Naše značka  
**VZ 214/25**

Poptávkové řízení „**Dodávka a montáž lehkého zastřešení stání pro retro vozidla**“

**Vysvětlení poptávkové dokumentace č. 1**

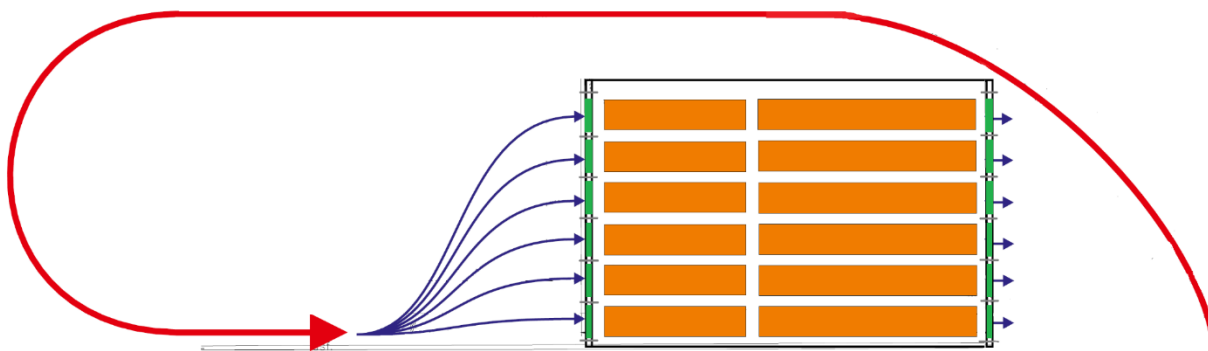
Poprosím o zaslání rozměrů poptávané haly - šířka/délka/výška k okapu v metrech.

Zadavatel uvádí rozměry poptávané haly – šířka min. 25 m/délka min. 40 m/vnitřní výška po celé ploše min. 4 m. Od toho se bude odvíjet výška k okapu.
